SERVICE INFO – LuK 0088

Slavcylinder 510 0180 10

Varning

Bild 1: Varning

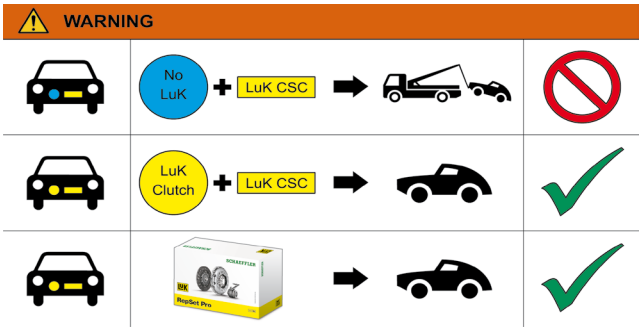
Med omedelbar verkan förses alla förpackningar med slavcylinder LuK 510 0180 10 med en varningsmärkning (bild 1). Den varnar uttryckligen mot att slavcylindern används tillsammans med kopplingar från andra tillverkare.

Praktiska erfarenheter har visat att slavcylindern (bild 2) kombinerad med vissa kopplingar från andra tillverkare, kan medföra läckage och därmed att kopplingsfunktionen slutar att fungera i förtid.

Detta orsakas av konstruktionen hos vissa kopplingar från andra tillverkare. Om vissa egenskaper skiljer sig allt för mycket från standarden hos Schaeffler, kan det medföra allt för stora påfrestningar på slavcylindern och som följd av detta ruggas styrbussningen upp. Detta leder sedan till förtida förslitning av tätningen och därmed otäthet.

För att undvika den här typen av skador, bör slavcylindern uteslutande användas med kopplingar eller kompletta lösningar (RepSet Pro) från LuK och med kopplingar som är godkända av LuK.
